【濃飛横断自動車道】 中津川工区

用地測量に関する説明会 【ご意見・ご要望に対する回答】

対象区間: 坂本川～国道19号・中央道接続区間

平成30年5月22日～5月24日
岐阜県恵那土木事務所

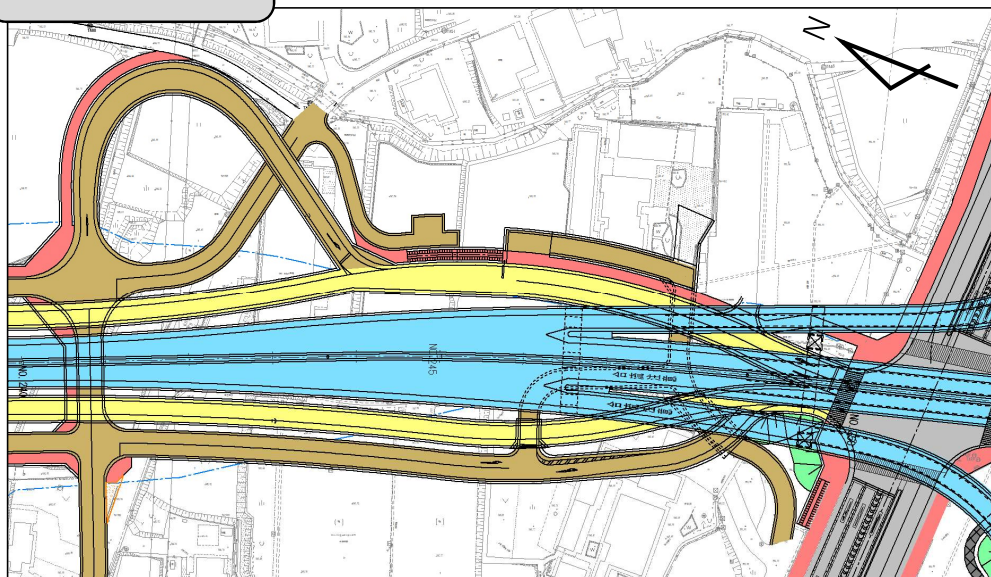
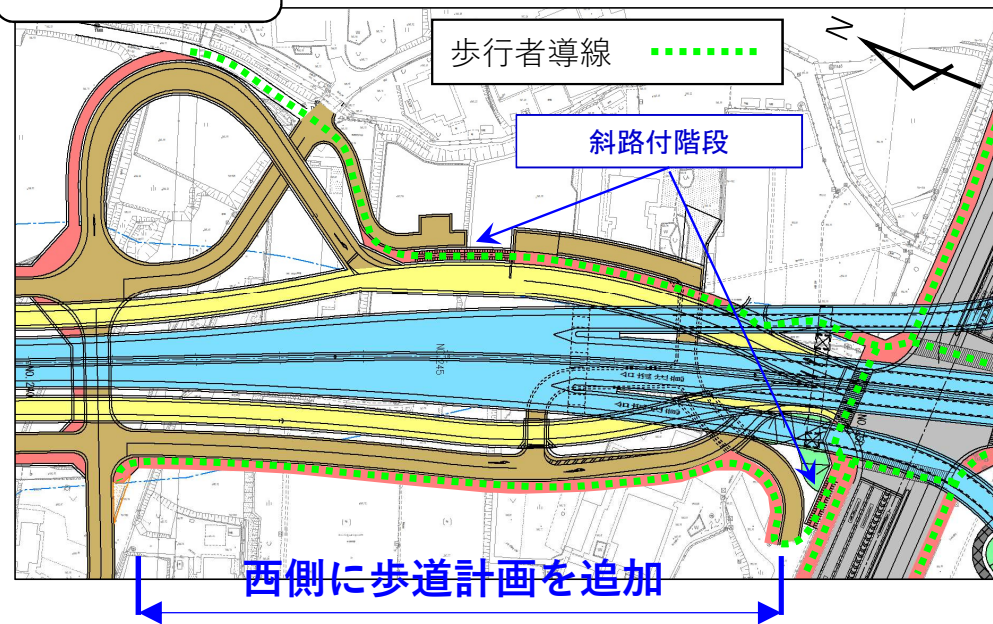
国道19号東諏訪交差点から市道前田一津戸井線間の歩道が東側のみに計画されているが、歩行者の導線を考慮すれば西側にも設置すべきである。

西側にも歩道を設置します。

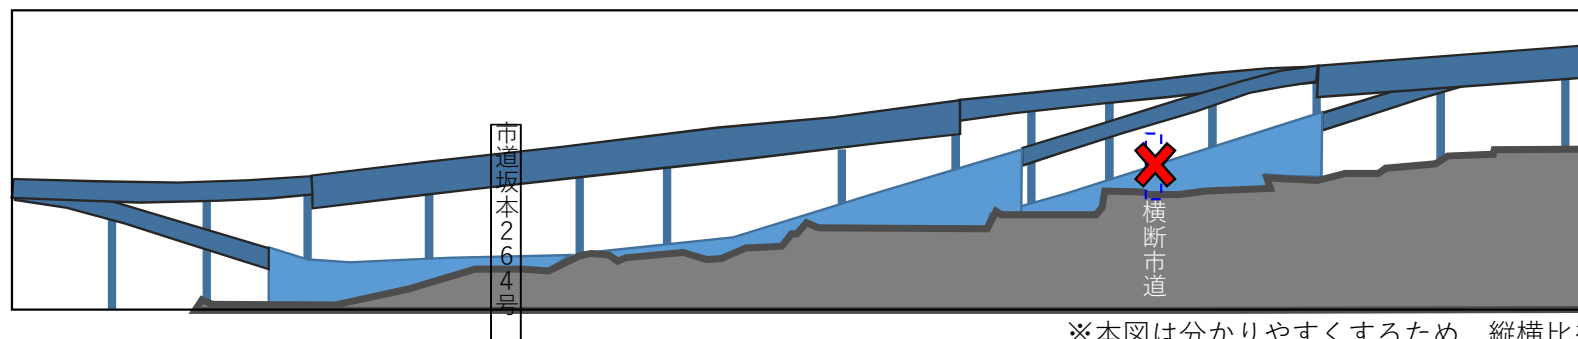
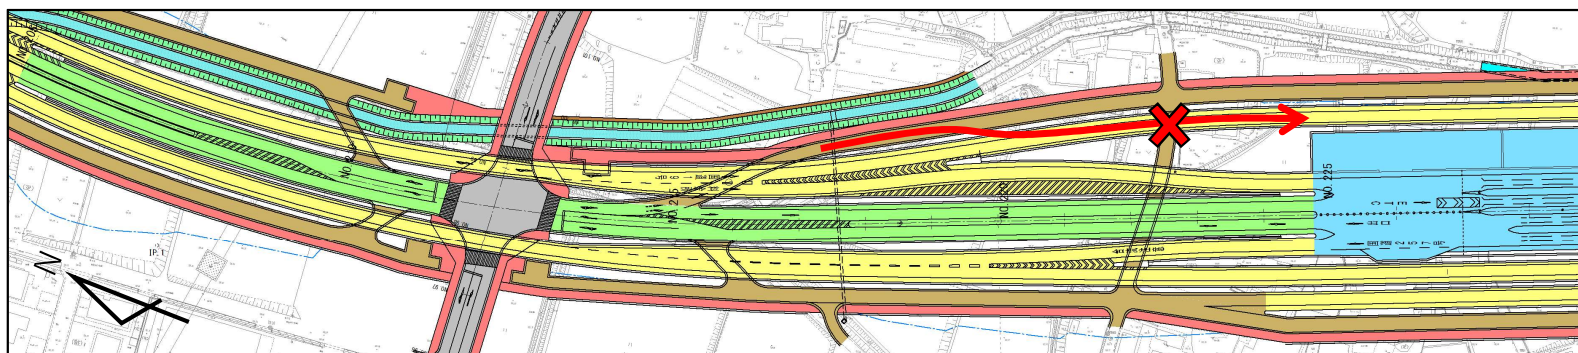
(仮)茄子川交差点・ICの南側で、南進側道から19号接続道路へと乗り入れる道路を追加してほしい

構造の制約上、対応できません。通過車両の里道への流入を防止するため、注意喚起や側道への効果的な誘導方法を検討していきます。

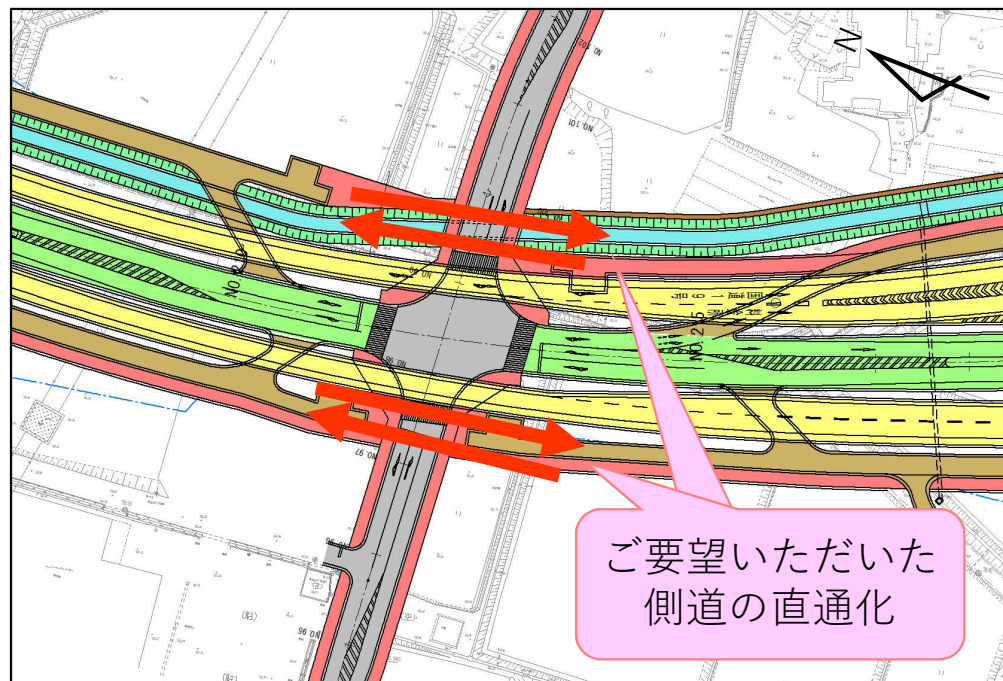
(仮)茄子川交差点・ICで南北の側道を直通にすることを要望する
(本線を介さずに側道だけで市道坂本264号線を横断する)

交通安全上、対応できません。
本線への安全な分合流ができるよう、注意喚起の方法等を検討していきます。

側道の直通化は行わず現在の交差点計画としたまま、**側道からの本線への分合流が安全**になるよう、注意喚起の方法等を検討していく

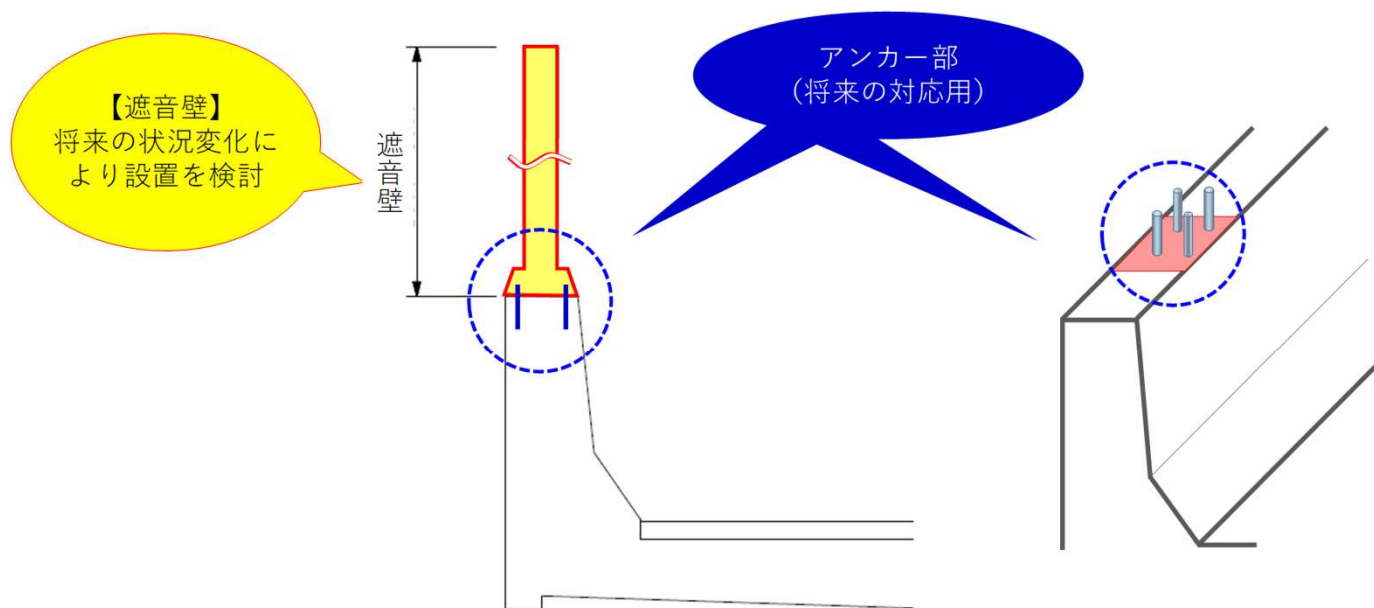
料金所前後はスピードダウン・スピードアップ時のタイヤ摩擦音や発進音が発生することから、防音壁を当初から設置するよう要望する

遮音壁は原則、基準値を超過する場合のみ設置いたします。料金所前後区間については料金所施設を管理する予定のNexco中日本と協議し、設置の必要性を検討していきます。

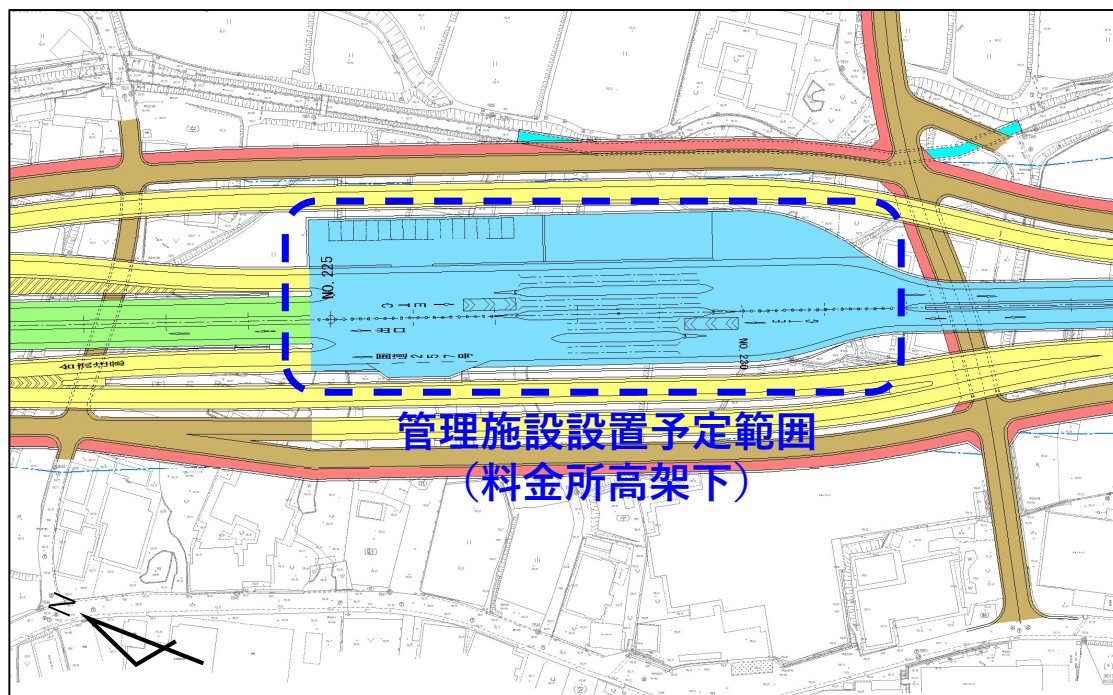
料金所高架下の管理施設は、民家への風通しの影響を受けない場所・構造を要望する

料金所管理施設については、管理する予定のNexco中日本と協議し、極力民家への風通しの影響を低減する大きさや配置等を検討していきます。

- ・各管理施設（管理棟、電気室、駐車場等）の必要面積の精査と施設のコンパクト化
- ・橋脚配置との整合

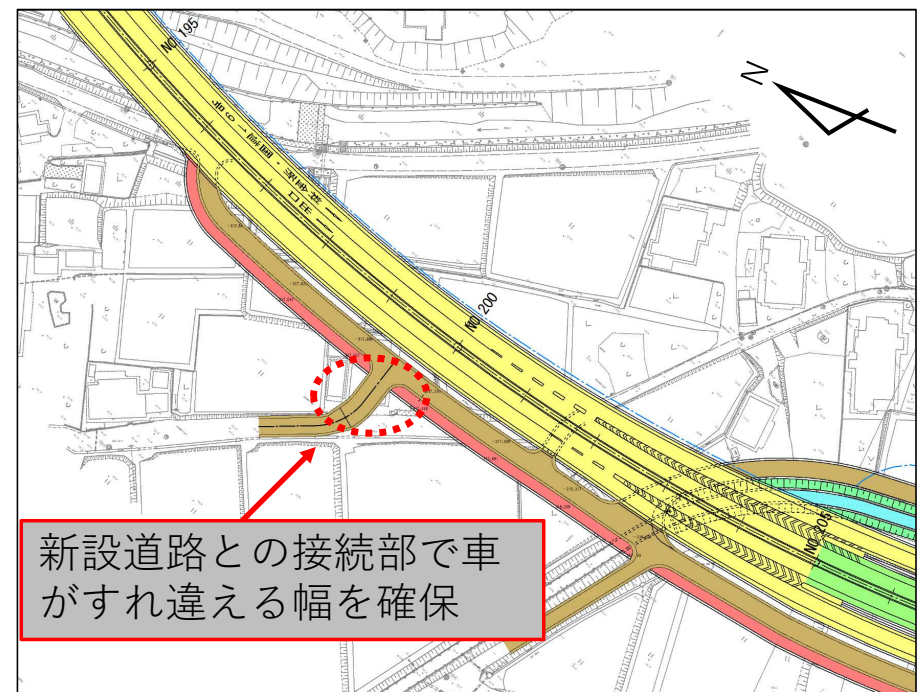
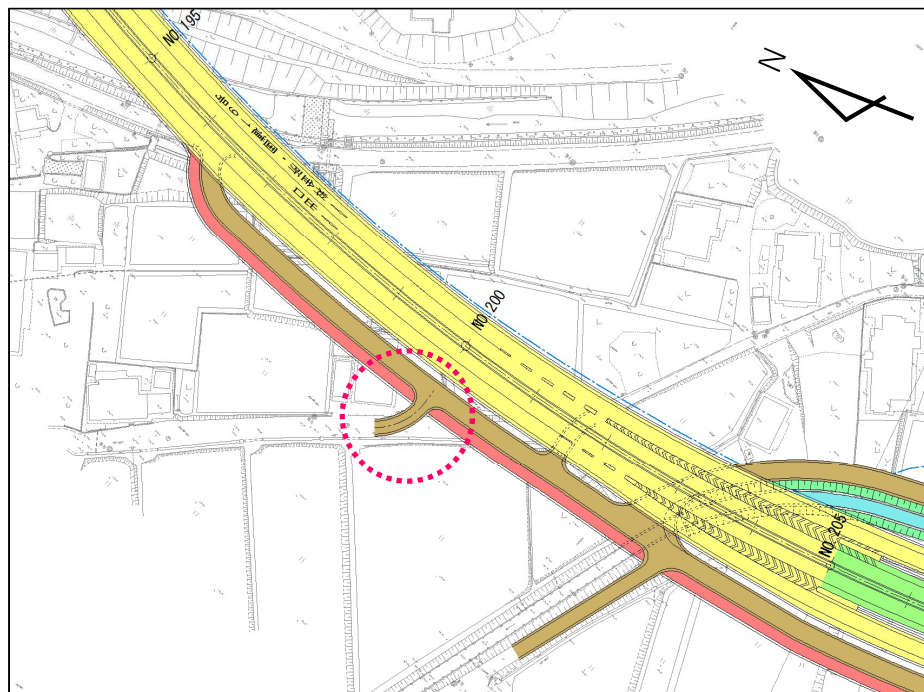
No.200付近右側の側道と市道の接続部分について、対向車がすれ違う際の幅を考慮して、交差部のみ拡幅してほしい

対向車のすれ違いを考慮し、交差部の形状を変更します。

新設道路との接続部で車がすれ違える幅を確保

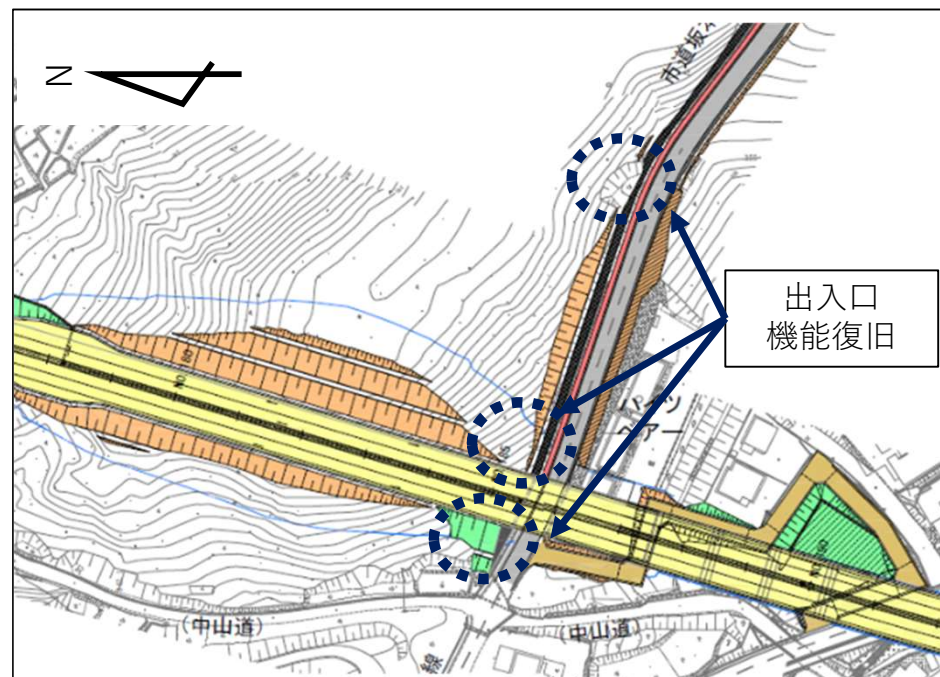
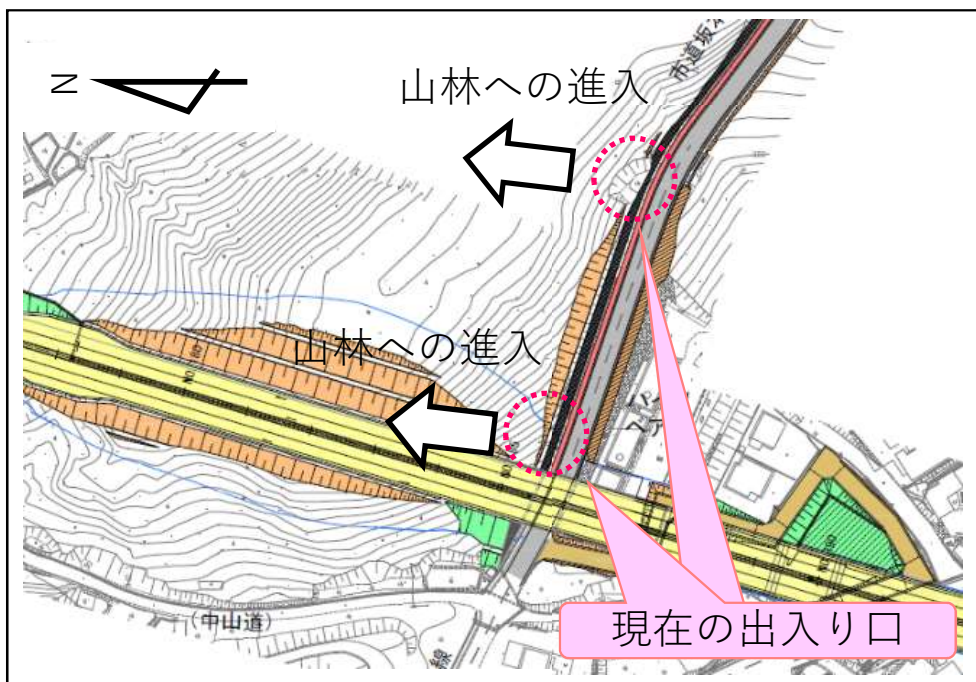
市道坂本85号線から北側の山林に入っていく出入り口を現況機能を復旧するよう3箇所確保いただきたい

工事施工時に、出入り口機能を復旧します。

照明の設置を検討する箇所の例

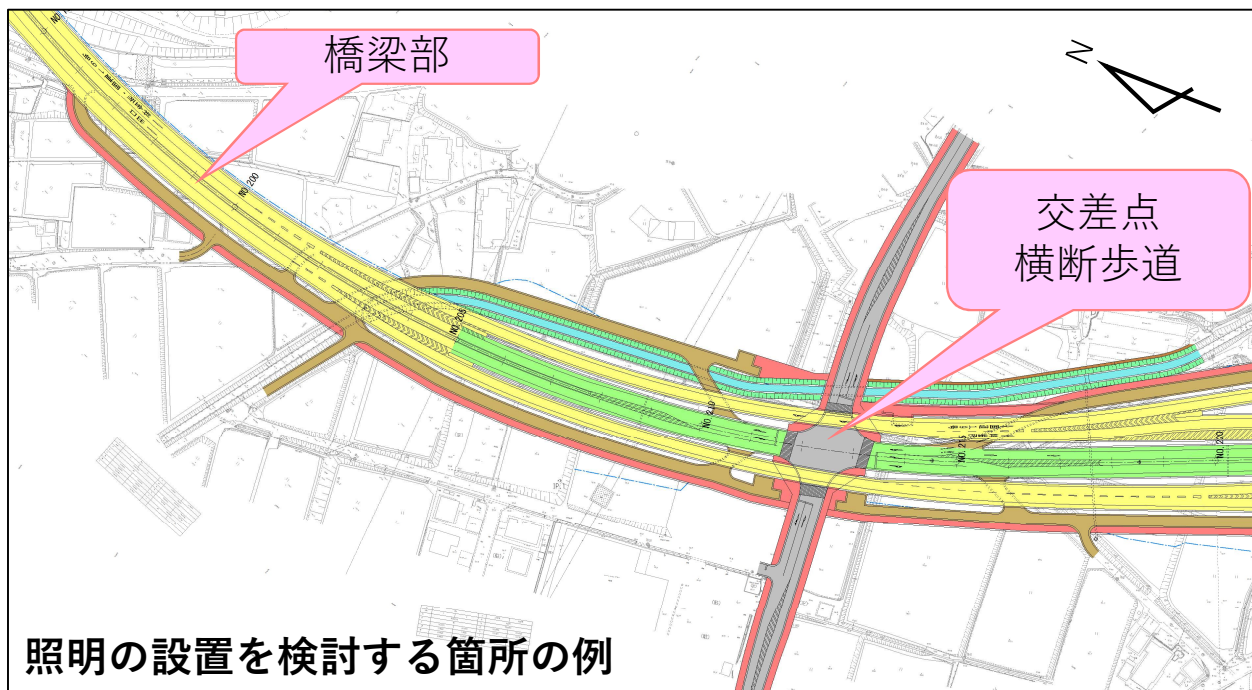
道路照明の設置にあたっては農耕地や住宅への影響を考慮いただきたい。
(例：橋梁高欄部への設置など)

道路として必要な照度を確保しつつ、周辺の農耕地や住宅への影響が最小限になるよう、照明の配置や機器について検討していきます。
